TITLE: Watch-i-metro		REV: 1.0
EasyEDA	Company: Colegio Juan Comenius	Sheet: 1/1
	Date: 2023-03-12	Drawn By: Rubén Mellado C.

IC's and sensors layer

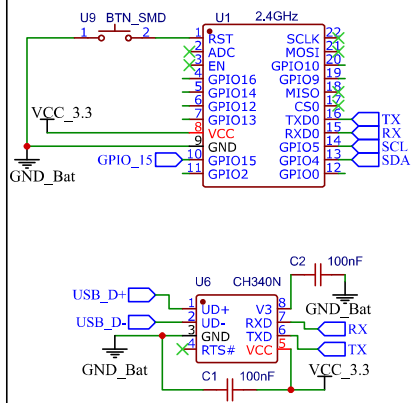
Falta sensor de Voltaje y Amperios

Display and buttons layer

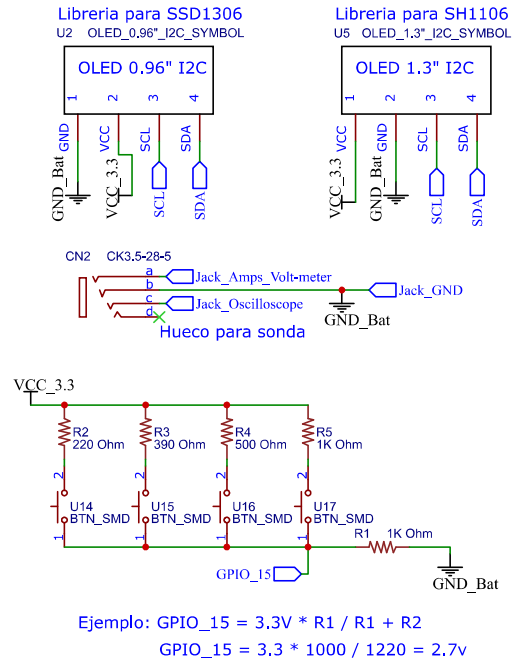
Sensor °C y %humedad, misma pantalla sonda

Falta asignar pin osciloscopio

Posibilidad usar el DS1307 (RTC)
El proyecto se supone es un reloj, no?

¿Detector componente (diodo, condensador, etc)?
